FT サドル構造変更の件

件 名	FT サドル構造変更の件	発行日付	2019年2月26日
		〒819-0192 福岡県福岡市西区今宿東1丁目1番1号 三菱電機 FA 産業機器株式会社 TEL 092-805-3400

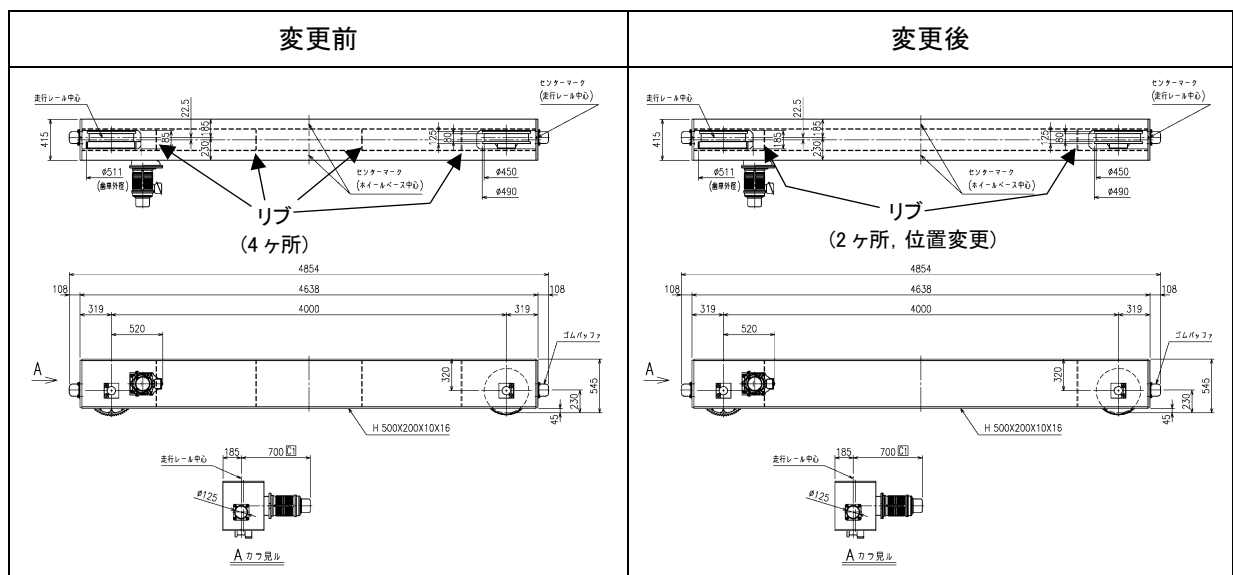
- 変更内容
H 形鋼使用 FT サドルのフレーム内部構造を変更。
- 対象
シングル・ダブルタイプ下記 7 機種
 ① FT-15022S
 ② FT-20022S
 ③ FT-10030W
 ④ FT-15026W
 ⑤ FT-15030W
 ⑥ FT-20024W
 ⑦ FT-20028W
- 変更理由
溶接ひずみ低減
品質向上
- 変更点

上記の通りサドルフレーム内部構造を変更します。
 外形寸法に変更はありません。
 リブの詳細位置は CAD にてご確認願います。
 ホームページ掲載図面 (外形寸法図・CAD データ) は 2019 年 3 月中旬に変更予定です。
